Besluit CHI

Jaarlijkse herziening peilbesluiten 2017

JAARLIJKSE HERZIENING PEILBESLUITEN 2017

Factsheet 1: Buikslotermeer

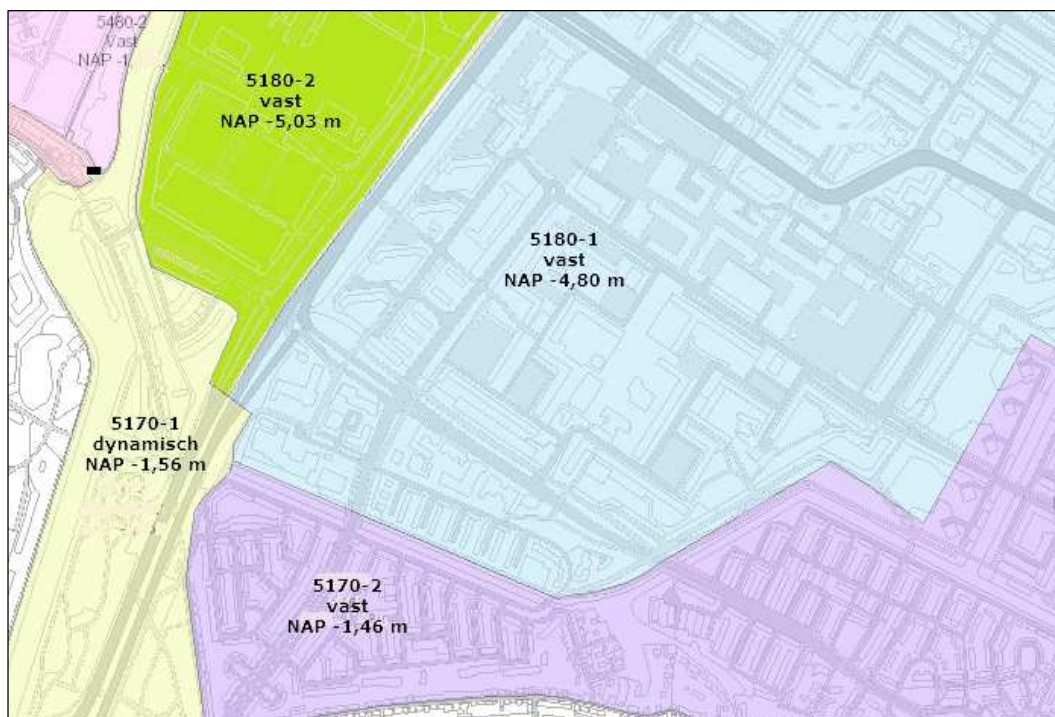
Aanleiding bijstelling
Na bestudering van de rioleringstekeningen blijken er delen van het gebied naar een naast gelegen peilgebied af te wateren.

Bijstelling – verandering	
<i>type</i>	<i>omschrijving</i>
Verschuiving peilgebiedsgrenzen	1. Een deel van peilgebied 5170-2 blijkt na bestudering van de rioleringstekeningen af te wateren op peilgebied 5180-1. 2. Een deel van peilgebied 5170-1 blijkt na bestudering van de rioleringstekeningen af te wateren op 5180-2.

Afweging en effecten
Deze verschuiving van de peilgebiedsgrenzen is een administratieve handeling en heeft géén peilconsequenties. Er is geen peilafweging en geen effecten onderzoek nodig.

Factsheet 2: De Hout, Gemeente Drechterland

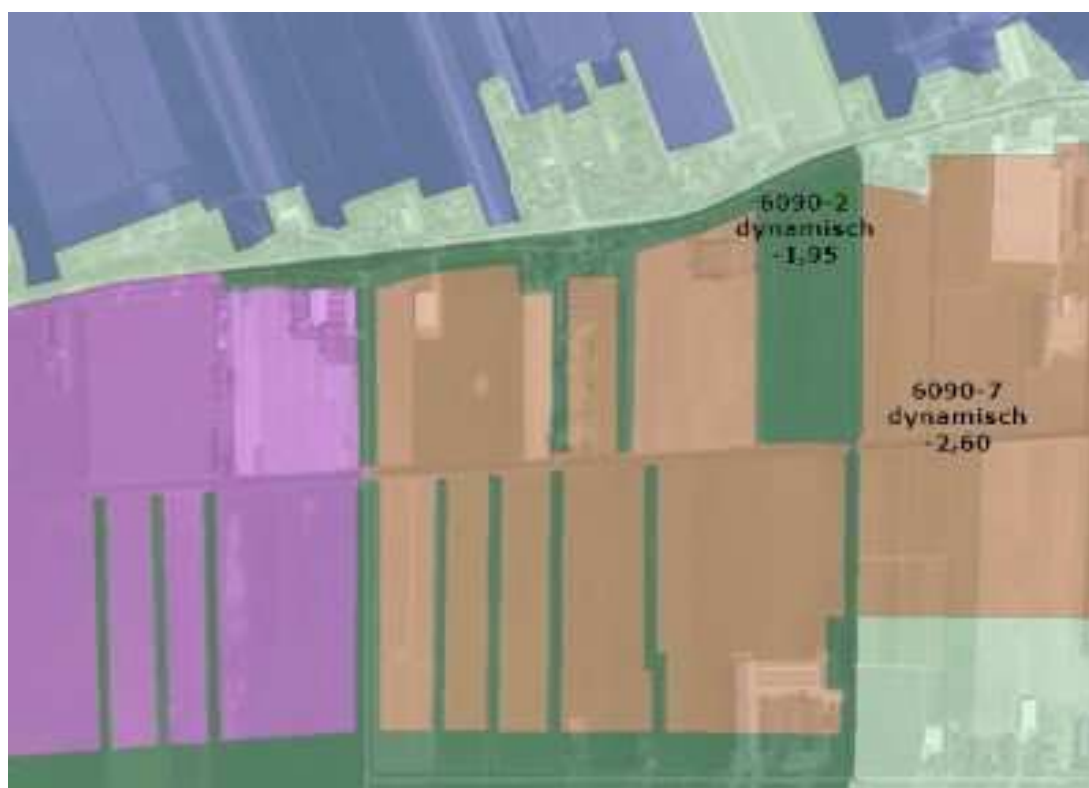
Aanleiding bijstelling
In het peilbesluit Drechterland uit 2015 is per abuis een deel van een wegsloot op het NAP -2,60 m peil van het Driebankanaal vastgesteld (6090-7). Het gaat om een traject van circa 1 km met enkele perceelsloten. In de praktijk is het peil hier niet aangepast en is dit ook nooit de bedoeling geweest. In deze bijstelling van het peilbesluit wordt de juiste en huidige situatie in het peilbesluit opgenomen.

Bijstelling – verandering	
<i>type</i>	<i>omschrijving</i>
Peilgrenswijziging	Het administratief herstellen van de peilgrens tussen 6090-2 en 6090-7.

Afweging en effecten
Aangezien het hier om een administratieve wijziging gaat is er in de praktijk geen sprake van een peilwijziging. Het peil in de wegsloot is en blijft NAP -1,95 m. Om deze reden is er geen afweging of effectonderzoek nodig.

Factsheet 3 :Geestmerambacht, de Landman Gemeente Alkmaar

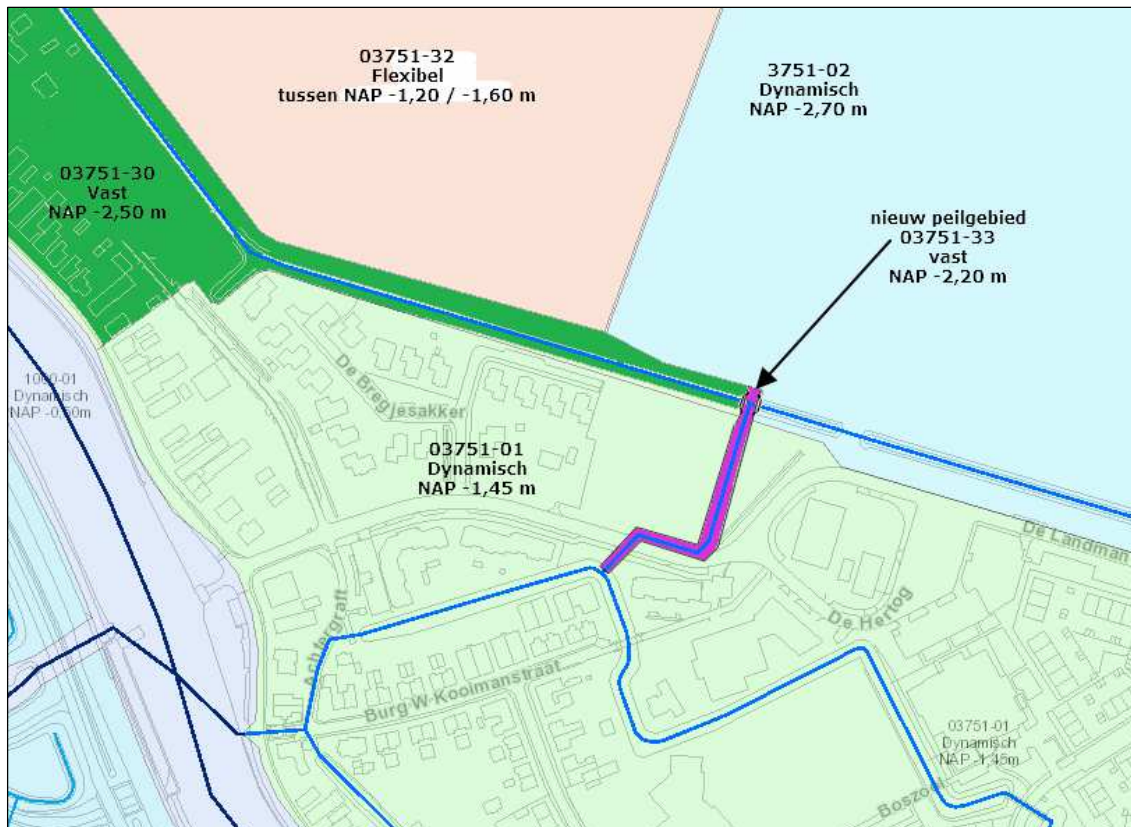
Aanleiding bijstelling
Uit nieuwe waterhoogtegegevens (gebaseerd op Algemene Hoopgtekkaart Nederland 3) blijkt dat de peilgebiedsgrens op enkele plaatsen anders te lopen dan aangegeven op de vigerende peilbesluitkaart. In de praktijk blijkt de inlaatsloot vanuit de Daalmeer Noord (peilgebied 03751-30) naar Koedijk een apart tussenpeil te hebben.

Bijstelling – verandering	
<i>type</i>	<i>omschrijving</i>
Nieuw peilgebied 03751-33	Door de toevoeging van het nieuwe peilgebied 03751-33 met een peil van NAP - 2,20 m wordt de praktijksituatie vastgelegd. Dit is een administratieve wijziging

Afweging en effecten
Deze toevoeging van een peilgebied betreft het aanpassen van de peilgebieden aan de in de praktijk aanwezige situatie met de gevoerde peilen. Door het beschikbaar komen van meer gedetailleerde waterhoogtemetingen kunnen de peilgrenzen nu nauwkeuriger worden ingetekend. Aangezien het een administratieve wijziging betreft is er geen peilafweging of effectonderzoek nodig.

Factsheet 4: Geestmerambacht peilgebied 03751-02

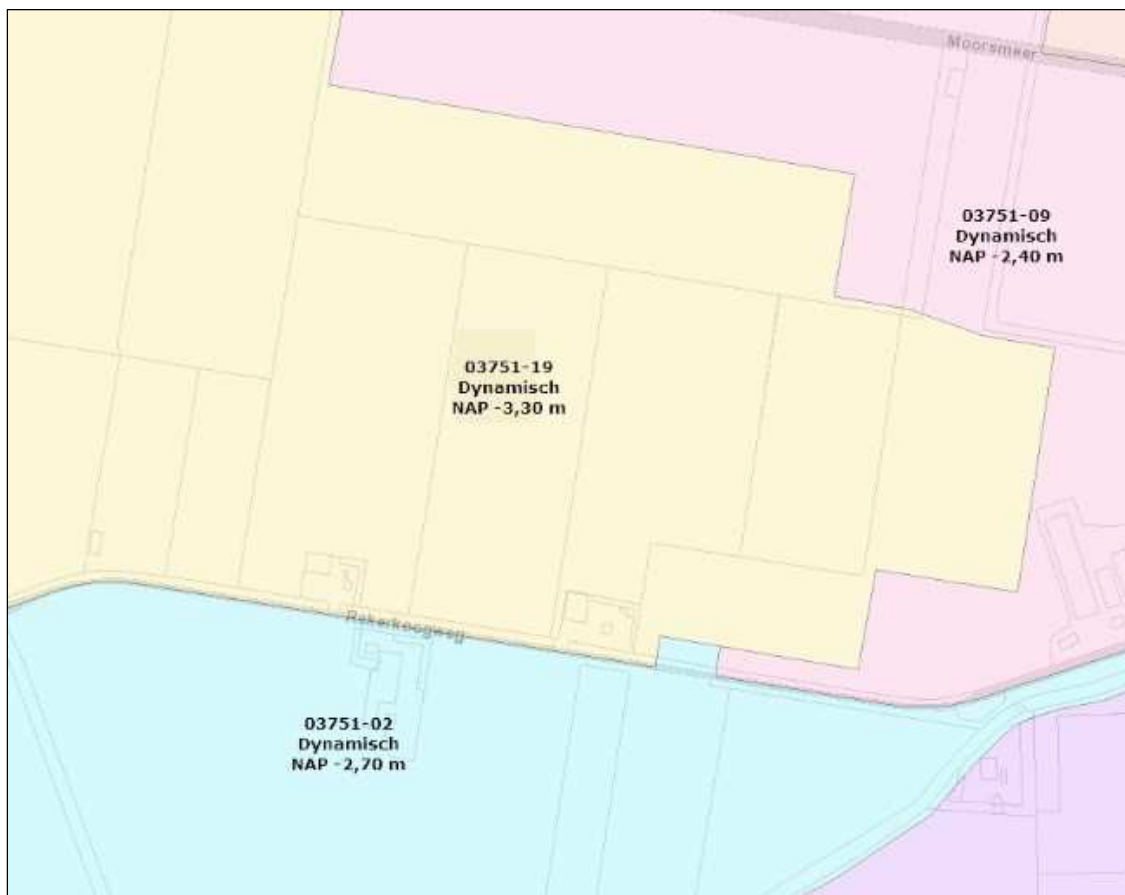
Aanleiding bijstelling
Uit nieuwe waterhoogtegegevens (gebaseerd op AHN3) blijkt een deel van de wegsloot langs de Rekerkoogweg door een duiker af te wateren op peilgebied 03751-02 in plaats van 03751-09.

Bijstelling – verandering	
<i>type</i>	<i>omschrijving</i>
Uitbreiding peilgebied 03751-02	Een deel van de noordelijke wegsloot van de Rekerkoogweg watert af op peilgebied 03751-02. De begrenzing van het peilgebied wordt hierop aangepast: peilgebied 03751-02 wordt iets groter en peilgebied 03751-09 wordt verkleind.

Afweging en effecten
Aangezien er in de praktijk geen peilwijziging plaats vindt maar slechts een administratieve aanpassing van de peilgebiedsbegrenzing, is het niet nodig om eventuele negatieve effecten te onderzoeken.

Factsheet 5: Midden-Kennemerland, Groot Limmerpolder

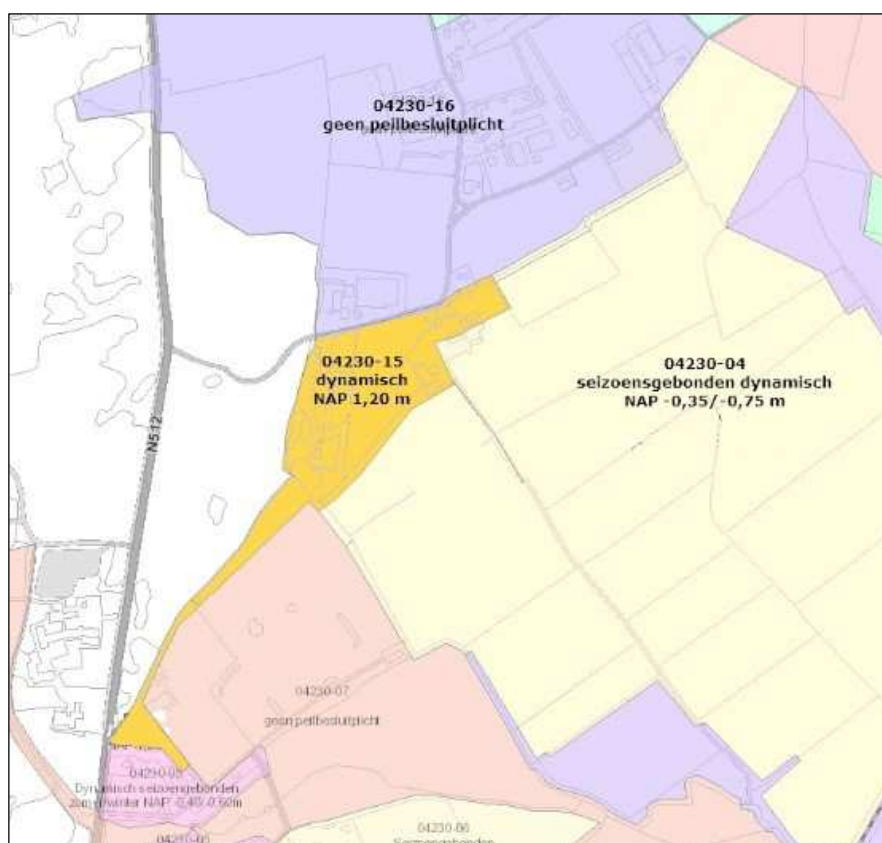
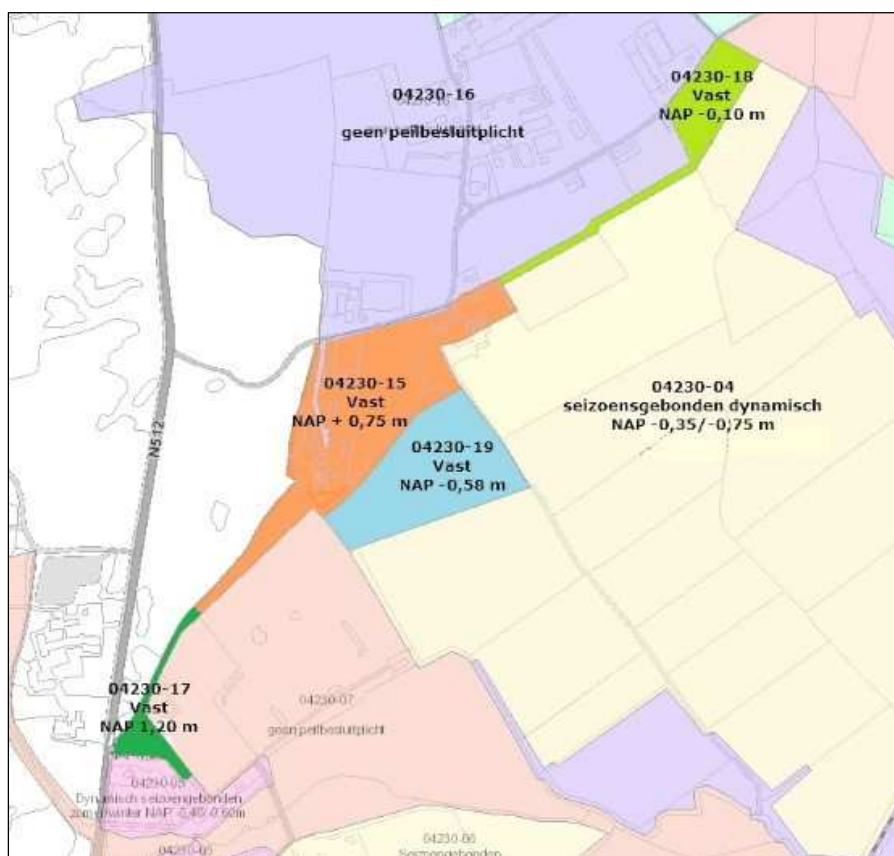
Aanleiding bijstelling
Uit nieuwe waterhoogtegegevens (gebaseerd op AHN3) blijken de peilgebiedsgrenzen op enkele plaatsen anders te lopen dan aangegeven op de vigerende peilbesluitkaart. Peilgebied 04230-15 blijkt uit twee verschillende peildelen te bestaan. Als gevolg hiervan wordt er een nieuw peilgebied toegevoegd 042350-17. Aan de westzijde van peilgebied 04230-04 blijkt een klein gebiedje te liggen met een afwijkend peil. Hiervoor wordt een nieuw peilgebied toegevoegd 04230-19. Aan de noordzijde van peilgebied 04230-04 blijkt ook een gebiedje te liggen met een afwijkend peil. Hiervoor wordt een nieuw peilgebied toegevoegd 04230-18.

Bijstelling – verandering	
type	omschrijving
Nieuwe peilgebieden	Het vigerend peilgebied 04230-15 wordt opgesplitst en er wordt een nieuw peilgebied 04230-17 toegevoegd. Het peilgebied 04230-15 krijgt in de nieuwe situatie een peil van NAP +0,75 m en peilgebied 04230-17 een peil van NAP +1,20 m. Peilgebied 04230-04 wordt verkleind en er komen twee nieuwe peilgebieden aan de noordzijde bij. Dit zijn de peilgebieden 04230-18 met een peil van NAP -0,10 m en peilgebied 04230-19 met een peil van NAP -0,58 m.

Afweging en effecten
Deze toevoegingen van peilgebieden betreft het aanpassen van de peilgebieden aan de in de praktijk aanwezige situatie met de gevoerde peilen. Door het beschikbaar komen van meer gedetailleerde waterhoogtemetingen kunnen de peilgrenzen nu nauwkeuriger worden ingetekend. Aangezien het een administratieve wijziging betreft is er geen peilafweging of effectonderzoek nodig.

Factsheet 6: Heerhugowaard peilgebied 3150-48

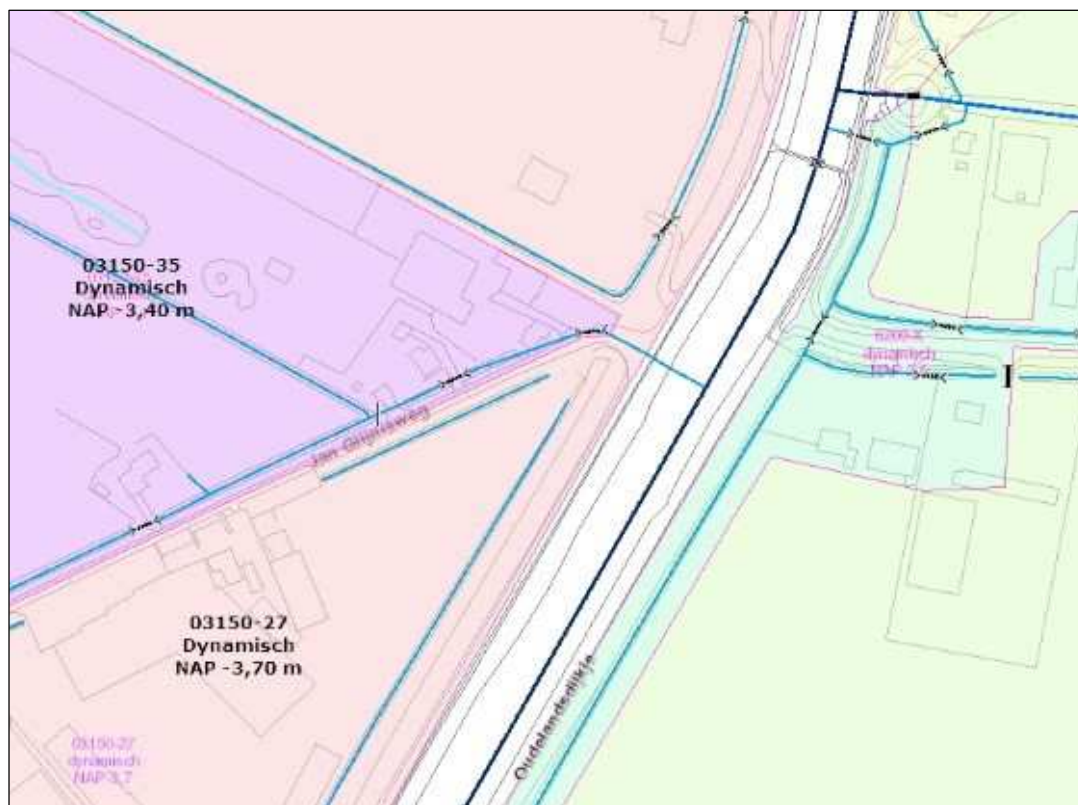
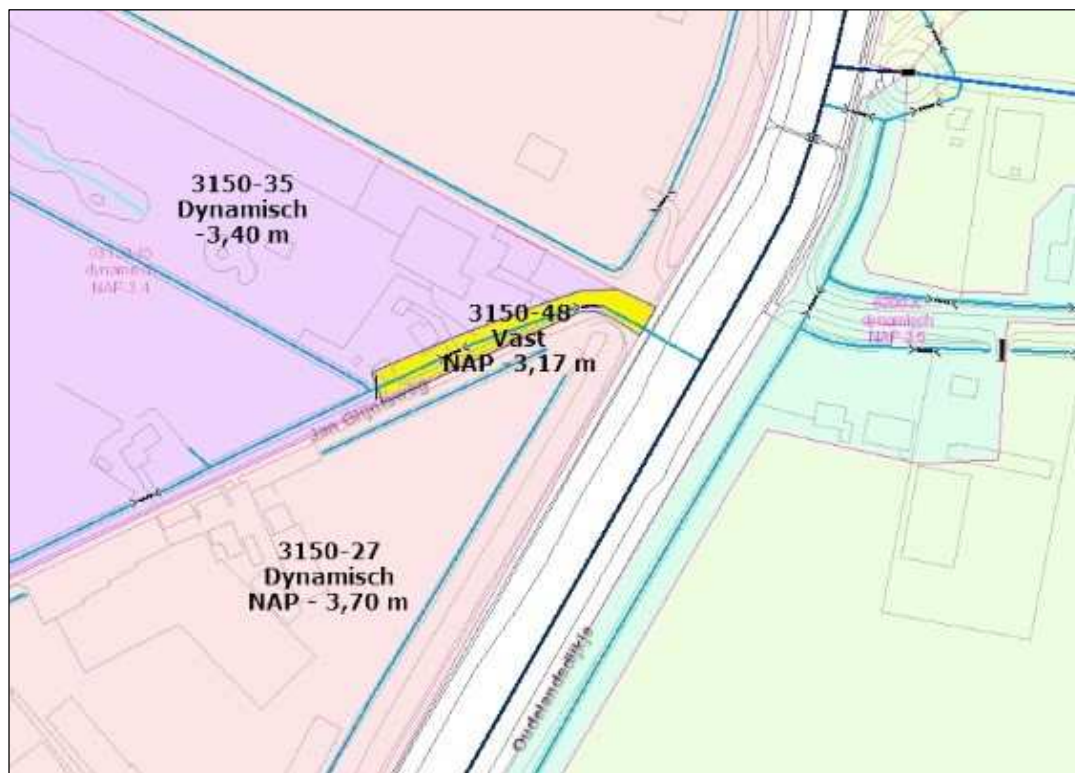
Aanleiding bijstelling
Uit nieuwe waterhoogtegegevens (gebaseerd op AHN3) blijkt dat de peilgebiedsgrens op enkele plaatsen anders loopt dan aangegeven op de vigerende peilbesluitkaart. In de praktijk blijkt de inlaatsloot vanuit de Ringvaart nabij de Jan Glijnisweg een apart tussenpeil te hebben door de aanwezigheid van een vaste stuw KST-S-2401.

Bijstelling – verandering	
<i>type</i>	<i>omschrijving</i>
Nieuw peilgebied	De waterloop vanaf de inlaat naar de eerst volgende stuw heeft een apart peil en vormt een peilgebied. Dit peilgebied wordt opgenomen als peilgebied 3150-48 met een peil van NAP -3,17 m.

Afweging en effecten
Deze toevoeging van een peilgebied betreft het aanpassen van de peilgebieden aan de in de praktijk aanwezige situatie met de gevoerde peilen. Door het beschikbaar komen van meer gedetailleerde waterhoogtemetingen kunnen de peilgrenzen nu nauwkeuriger worden ingetekend. Aangezien het een administratieve wijziging betreft is er geen peilafweging of effectonderzoek nodig.

Factsheet 7: Heerhugowaard peilgebied 03150-49

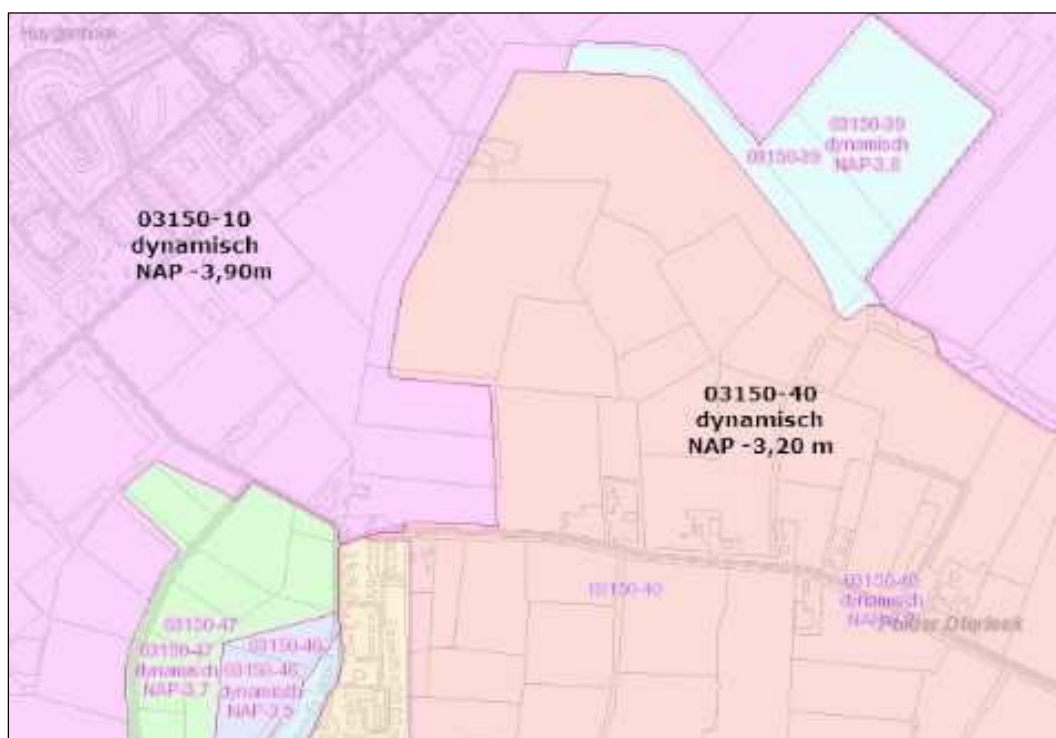
Aanleiding bijstelling
Uit nieuwe waterhoogtegegevens (gebaseerd op AHN3) blijkt dat de peilgebiedsgrens op enkele plaatsen anders loopt dan aangegeven op de vigerende peilbesluitkaart. Een klein deel van peilgebied 03150-40 blijkt na analyse een afwijkend peil te hebben.

Bijstelling – verandering	
<i>type</i>	<i>omschrijving</i>
Nieuw peilgebied	Het westelijk deel van peilgebied 03150-40 wordt peilgebied 03150-49 met een vast peil van NAP -3,60 m.

Afweging en effecten
Deze toevoeging van een peilgebied betreft het aanpassen van de peilgebieden aan de in de praktijk aanwezige situatie met de gevoerde peilen. Door het beschikbaar komen van meer gedetailleerde waterhoogtemetingen kunnen de peilgrenzen nu nauwkeuriger worden ingetekend. Aangezien het een administratieve wijziging betreft is er geen peilafweging of effectonderzoek nodig.

Figuur 1: Locatie aanpassing peilgebieden

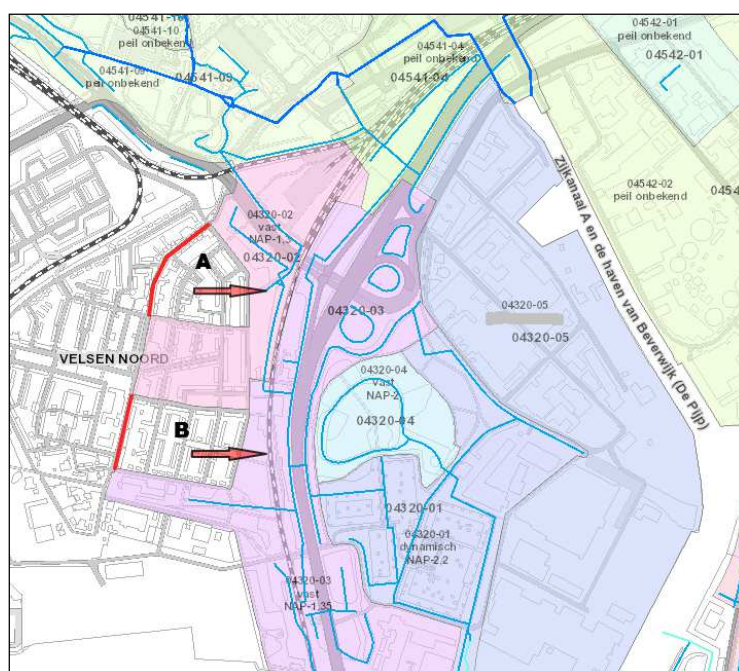
ID en ligging	
Gemeente	Velsen
Vigerend peilbesluit	Midden Kennemerland (18 november 2015. Nr. 15.21062)
Peilgebied code	4320-02 en 4320-03
Aanleiding bijstelling	
Het vigerende peilbesluit Midden Kennemerland, waar beide gebieden onder vallen, is vastgesteld op 18 november 2015 (15.21062). Tijdens de behandeling van het peilbesluit in het college van dijkgraaf & hoogheemraden (D&H) is de vraag gesteld of Velsen Noord niet binnen het peilbesluit moet vallen. Het vermoeden bestond namelijk dat de bebouwing van Velsen afwatert op de polder Meerweiden.

Beantwoording vraag D&H	
Naar aanleiding van de vraag in D&H is de afwateringssituatie van Velsen Noord bekeken. Nadere bestudering van recente rioleringstekeningen van de gemeente Velsen heeft aangetoond dat een tweetal gebieden is afgekoppeld. Deze twee gebieden (A en B op bovenstaande tekening) zijn afgekoppeld van het gemengde rioleringsstelsel en lozen nu op de polder Meerweiden. Er is dus inderdaad sprake van een gedeeltelijke afwatering van Velsen op de polder Meerweiden. Gebied A loost op peilgebied 4320-02 en gebied B loost op peilgebied 4320-03 (rode pijl).	
Bijstelling – verandering	
type	omschrijving
Vergroting van peilgebied 4320-02	Het gebied A aangegeven op de bovenstaande figuur wordt toegevoegd aan peilgebied 4320-02
Vergroting van peilgebied 4320-03	Het gebied B aangegeven op de bovenstaande figuur wordt toegevoegd aan peilgebied 4320-03
